*Ministero dell' Ambiente
e della Sicurezza Energetica*

OGGETTO:[ID:11284] - Lavori di ristrutturazione della Traversa e del Canale Lanza, nonché delle reti irrigue collegate - 2° Lotto Funzionale. Valutazione Preliminare ai sensi dell'art. 6, c. 9, del D.Lgs. 152/2006. Nota Tecnica

Figura 2 - Aree sensibili

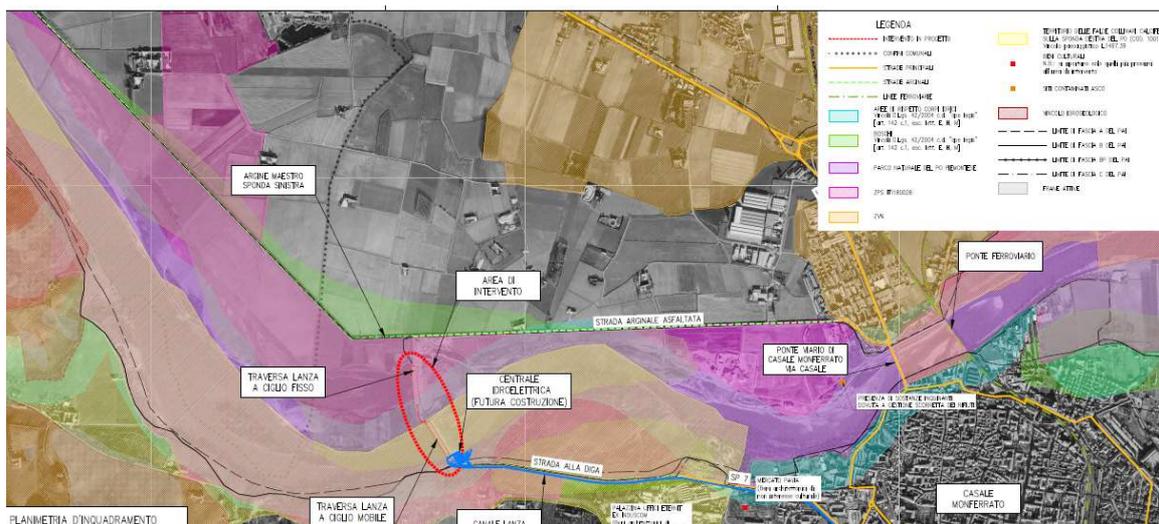
In sintesi, quindi gli interventi si collocano all’interno delle seguenti aree sensibili e/o vincolate:

- Aree di rispetto coste e corpi idrici (D. Lgs. 42/2004, art. 142, c.1, lettera c) - Boschi (D. Lgs. 42/2004, art. 142, c.1, lettera g);

- Parco naturale del Po piemontese (D. Lgs. 42/2004, art. 142, c.1, lettera f);
- ZPS IT1180028 (Zona di Protezione Speciale Fiume Po – tratto vercellese-alessandrino);
- Territorio delle falde collinari calcifere sulla sponda destra del Po avente anche interesse naturalistico (ex DD.MM. 01/08/1985, ai sensi dell'art. 136, c. 1, lett. c) e d) del D.Lgs. 42/2004);
- Fascia fluviale A.

A tal proposito, per affrontare le interferenze con le numerose aree sensili del territorio, il Proponente ha trasmesso in allegato alla lista di controllo lo studio di Valutazione di Incidenza (All. 4) ed una Relazione Paesaggistica (All. 3).
